Gegenstand: Modifikation der Flügelverbinder

Betroffen: Segelflugzeugmuster: Geräte Nr.: 315
 TWIN ASTIR Werk-Nr. 3000 - 3291
 TWIN ASTIR TRAINER Werk-Nr. 3000 - 3291 (mit Zusatz "T")
 G 103 TWIN II Werk-Nr. 3501 - 3729

Steckanschluss 103-2201/ 2202			
Lfd.Nr	Stückzahl	Benennung	Teile-Nr.
1	1	Verbindungsrohr	103-2203
3	2	Schalhülse	103-2201.03
4	2	Mutter	103-2201.04
5	2	Ring	103-2201.05
6	2	Druckfeder	103-2201.06
8	2	Zylinderstift	5m6x45 DIN 6325
9	12	Stahlkugeln	$\phi 7$

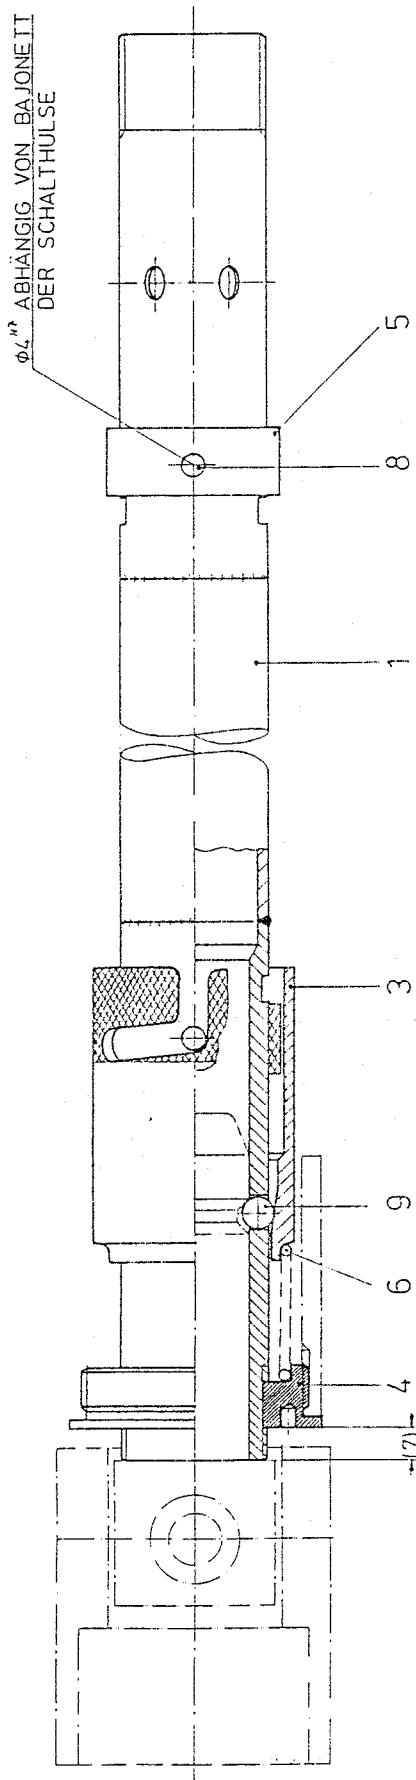
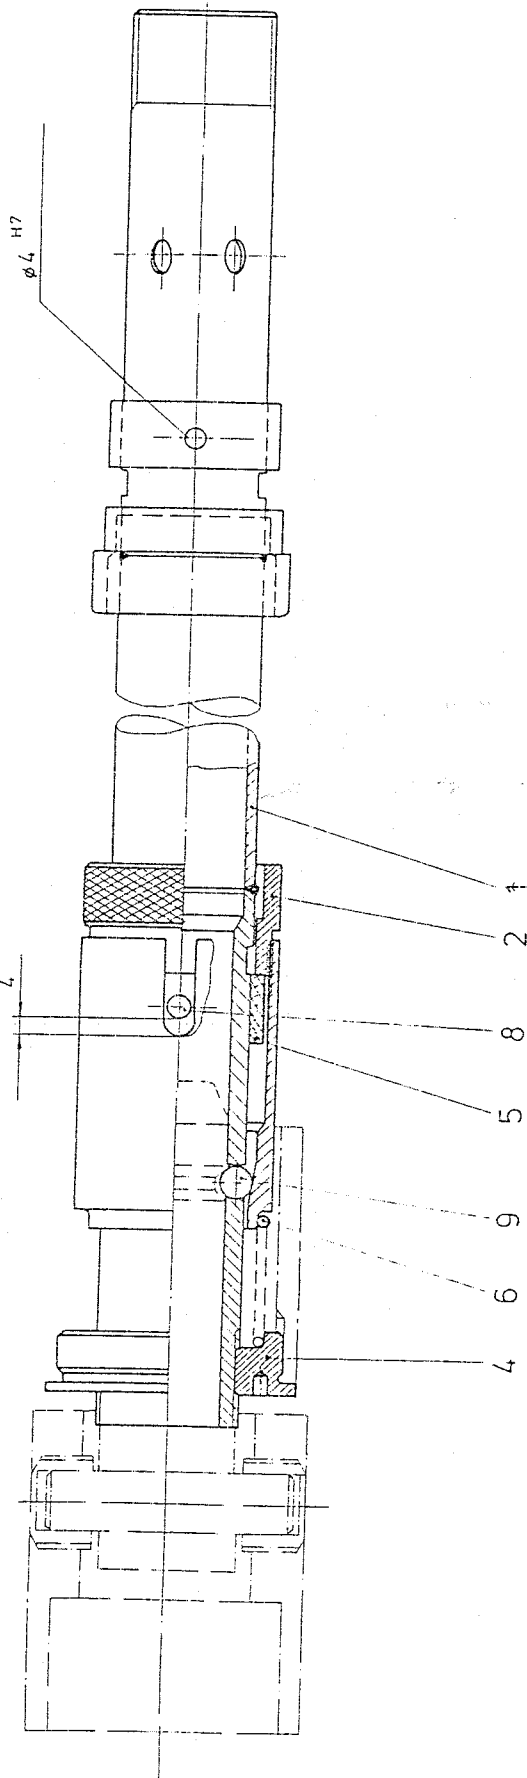
Vorgang: Einige Teile der Flügelverbinder 103-2201/ 2202 werden nicht mehr gefertigt und können deshalb nicht mehr als Ersatzteil geliefert werden. Aus diesem Grund können die Flügelverbindungsrohre wahlweise bei Ersatz oder Reparatur modifiziert werden. Diese Modifikation entspricht dem Standard, wie die Flügelverbindungsrohre (= Steckanschluß) in späteren Segelflugzeugtypen eingebaut sind

1. Die Änderungen der Steckanschlüsse werden in Übereinstimmung mit folgenden Zeichnungen durchgeführt:

ZeichnungsNr.	Ausgabe	Benennung
109-2200.03	22.10.1981	Schalhülse
109-2200.02	22.10.1981	Kordelmutter
109-2200.05	22.10.1981	Ring

Folgende Zeichnungen werden ersetzt.

ZeichnungsNr.	Ausgabe	Benennung
103-2201 03	05 09 1977	Schalhülse
103-2201 06	05 09 1977	Ring
